REALIZZAZIONE DI URBANIZZAZIONI PRIMARIE
NEL PIANO DI ZONA DELLA NUOVA 167,
2° E 3° TRIENNIO.

PROGETTO COSTRUTTIVO RELAZIONE TECNICA GENERALE DELLA DIREZIONE LAVORI ADEGUAMENTO TECNICO

RELAZIONE TECNICA GENERALE DELLA DIREZIONE LAVORI

OGGETTO: Variazioni progettuali "Appalto integrato per l'affidamento della redazione della progettazione definitiva, esecutiva, del coordinamento della sicurezza in fase di progettazione e realizzazione delle urbanizzazioni primarie nel piano di zona 167 – 2° e 3° triennio. – contratto n. 438 di rep del 26/06/2015".

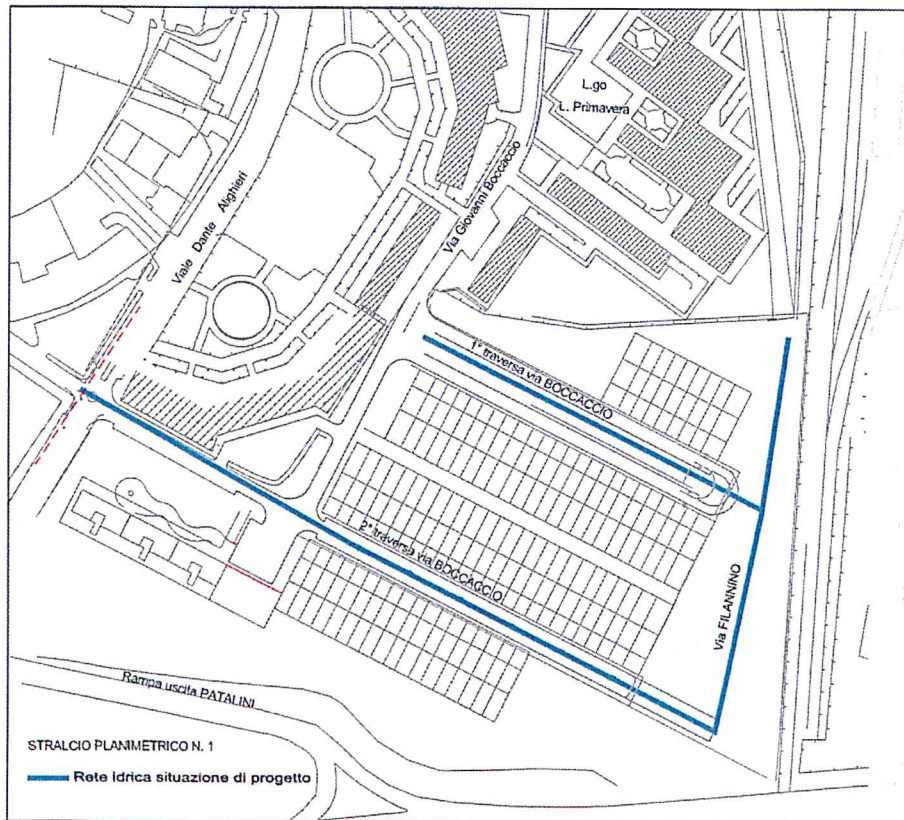
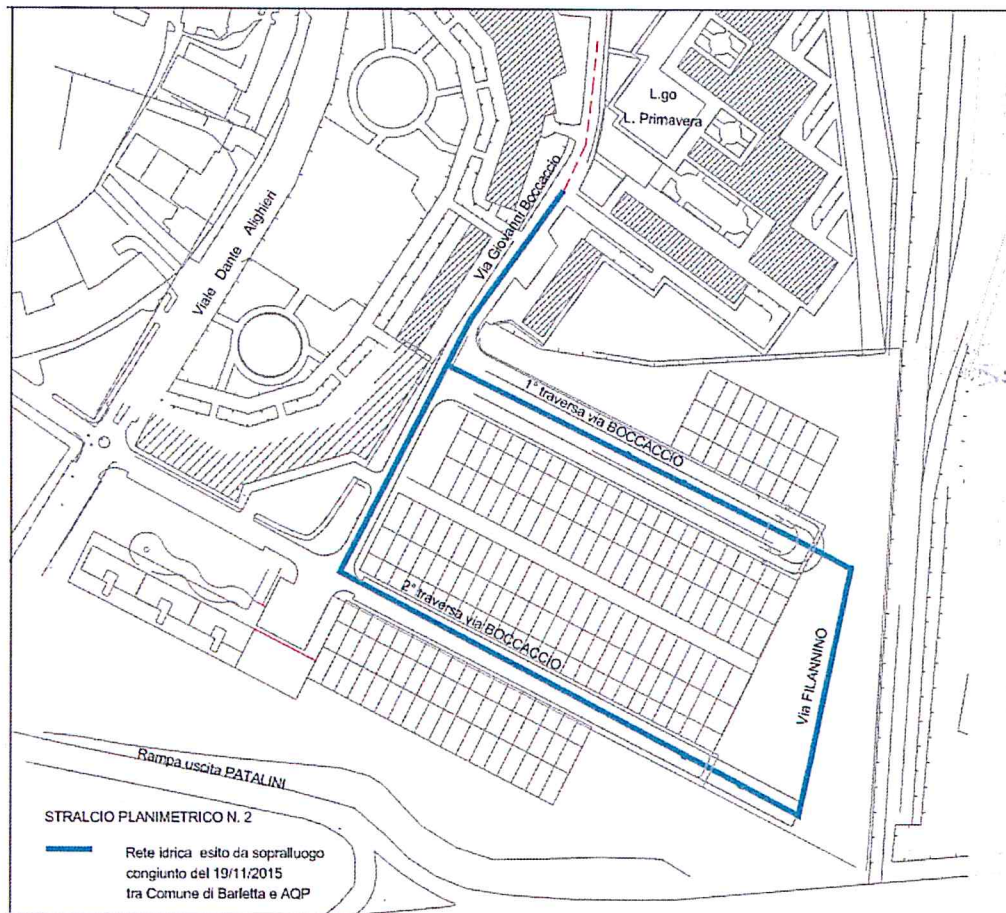
Sulla tratta stradale 30 e 31, rappresentata dalla perimetrale sud dell'area considerata, è previsto in futuro l'allargamento stradale e contemporaneamente la realizzazione di un collettore di fogna bianca denominato sui grafici K1 – K6 – K7. Con la realizzazione di questo collettore era stata programmata la raccolta e lo smaltimento delle acque bianche della strada perimetrale.

Considerato i tempi lunghi per la realizzazione del collettore K1-K6-K7 e dell'allargamento stradale è stato pensato di prevedere la raccolta delle acque che arrivano sulla strada stessa allungando

di poco i tronchi ortogonali e collegandoli con delle caditoie stradali da porsi sulla perimetrale sud. In considerazione che l'area di raccolta prevista in progetto esecutivo non comprende queste zone le caditoie a realizzarsi dovranno essere chiuse fino alla realizzazione del collettore previsto in via Andria. Questo, per evitare di dover riaprire le strade che saranno sistemate ed asfaltate, con i lavori in corso di esecuzione, si ritiene opportuno anticipare la loro esecuzione, anche nella consapevolezza che le caditoie predisposte non dovranno prendere acqua se non a seguito della realizzazione del collettore di via Andria. Altra considerazione effettuata, che deriva dall'esperienza riscontrata in loco, è la difficile esecuzione di reti di fogna bianca, poste a profondità maggiori rispetto a servizi già realizzati come idrico, gas, Enel e fogna nera, viaggianti a quote superiori. Queste interferenze realizzative costringono a scavi di maggiore entità, con rotture stradali più consistenti e oneri economici rilevanti.

**RETE CON TROCHI CIECHI IN PROGETTO****REALIZZAZIONE DELL'ANELLO - VARIAZIONE**

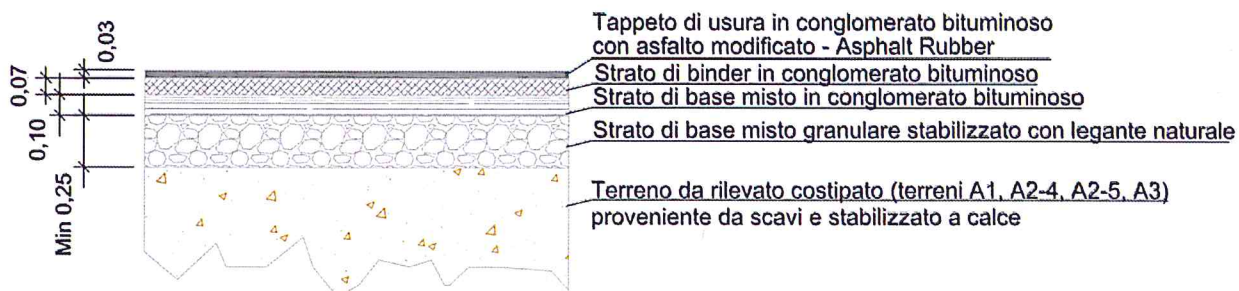
Durante l'esecuzione dei lavori si è ritenuto necessario apportare delle variazioni al percorso di un tronco idrico dell'AQP, su suggerimento di un suo tecnico, al fine di evitare di realizzare tronchi ciechi che sono sconsigliabili, per problemi igienico sanitarie, nella condotte idriche. La lunghezza e la sezione dei tronchi è restata pressoché invariata. Il prolungamento idrico su via Filannino all'attualità non avrebbe alcuna funzione. Tale variazione è a costo zero per l'Amministrazione.

Pacchetto stradale viabilità auto

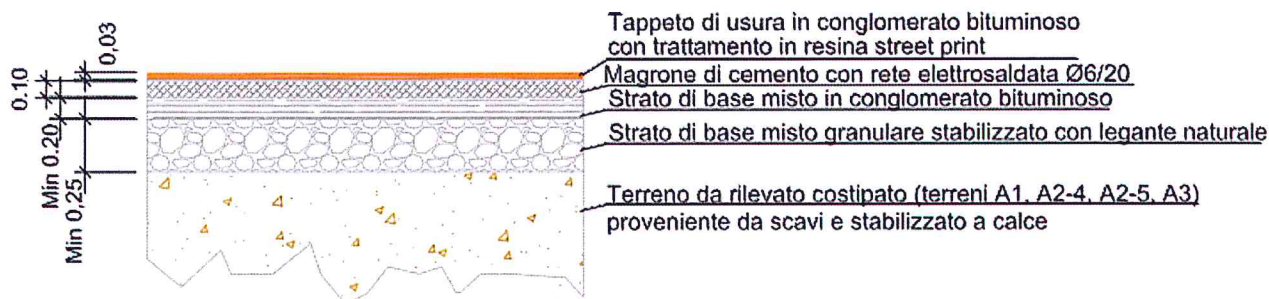
Dal punto di vista operativo, dopo la realizzazione dello strato di fondazione, è necessario posizionare a quota del finito i pozzetti e le caditoie stradali, con un dislivello di circa 20 cm. Di questo dislivello 10 verrebbero eliminati dalla realizzazione dello strato di base misto in conglomerato bituminoso, successivamente altri sette cm sarebbero superati dallo strato di binder e gli ultimi 3 cm con il tappetino. Cioè sarebbe necessario mettere in opera 3 passaggi di finitrice per avere il pacchetto finale completo. Queste successive lavorazioni portano notevoli disagi a chi normalmente è obbligato a percorrere le strade, aggravate dalla presenza di pozzetti fuori quota. Con l'attuale traffico dei residenti, che quotidianamente devono raggiungere le abitazioni e i box auto, la cosa sarebbe di difficile attuazione con tempi di esecuzione estremamente lunghi.

Evidenziare i pozzetti con recinzioni o con altre forme di delimitazioni visibili a chi percorrerebbe la strada nel periodo necessario alla realizzazione dei tre strati bituminosi renderebbe la strada, all'attualità priva di illuminazione, difficilmente percorribile, specialmente nella prima fase con sporgenze dei pozzetti di 20 cm.

Per ovviare a queste difficoltà è stato concordato con l'Impresa esecutrice di eliminare lo strato di base in misto granulare stabilizzato e di portare lo strato di binder a 10 cm. L'Impresa dovrà portare il piano con misto di cava stabilizzato, sul quale poggerà il binder, con la stessa portanza prevista nel capitolato prestazionale di appalto:

- strato di base 900 Kg/cm², nell'intervallo di pressione 2,5 – 3,5 kg/cmq;

In questa maniera la differenza di quota dei pozzetti dal piano di base sarà di 13 cm solo fino alla stesa del binder, effettuata subito dopo la messa in quota dei pozzetti, cioè per molto meno tempo rispetto alla proposta progettuale.
